改善箇所説明図

G650X Moto

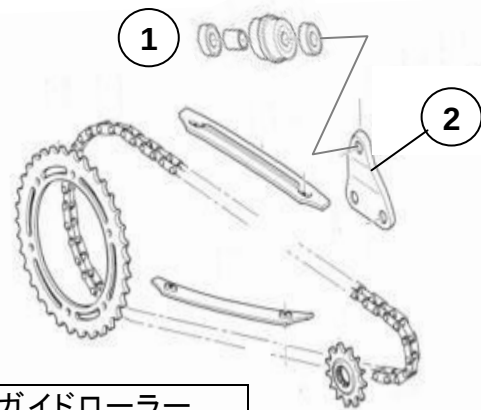
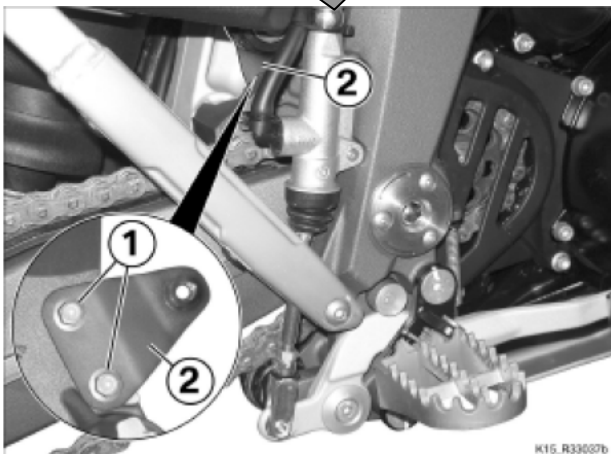
基準不適合発生箇所

駆動チェーン上部のガイドローラー固定ブラケットの強度が不足しているため、車体が最大に沈み込んだ場合に当該ブラケットが破損することがある。そのため、破損したブラケットおよび上部ローラーが脱落し、最悪の場合、破損したブラケットの破片がチェーンとスプロケットの間に挟まり、リアスプロケットが損傷する、又はリアホイールがロックするおそれがある。

改善措置の内容

全車両、固定ブラケットを対策品と交換するとともに、付随するガイドローラーを新品と交換する。

ブラケット固定部に白色のペイントを塗布する (図示とおり)
